Anexo Carta CGET0974-22 en respuesta a DE04978-23

Envío de la información faltante, de acuerdo con lo indicado en las Resoluciones Exentas de la SEC Nº30891-2019 y Nº30989-2019, en particular:

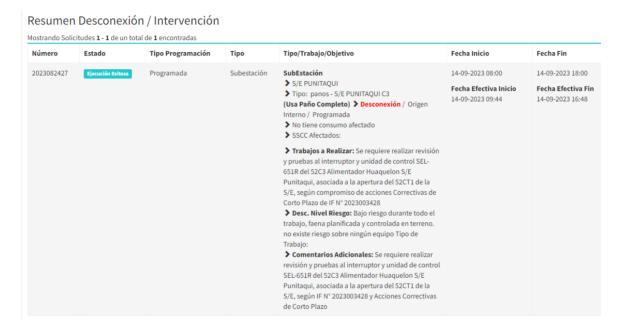
Revisión de la concordancia de fases entre los sistemas de protecciones asociados a los paños CT1 y C3, así como también del resto de los alimentadores de S/E Punitaqui. Lo anterior debido a que la falla fue detectada por la cabecera del alimentador, en su segunda operación, por medio de la fase "A", a diferencia de lo detectado por el paño CT1 que la detectó en fase C.

Para realizar esta validación se presenta el siguiente cronograma de trabajo:

Ítem	Actividades	Fecha inicio	Techa Término	Responsable	Comentarios
1	Verificación fases CT1 - C1	18-dic	22-dic	CGET	Se revisa y corrige alambrado, si aplica y es factible
2	Verificación fases CT1 - C2			CGET	Se revisa y corrige alambrado, si aplica y es factible
3	Verificación fases CT1 - C3			CGET	Se revisa y corrige alambrado, si aplica y es factible
4	Verificación fases CT1 - C4			CGET	Se revisa y corrige alambrado, si aplica y es factible
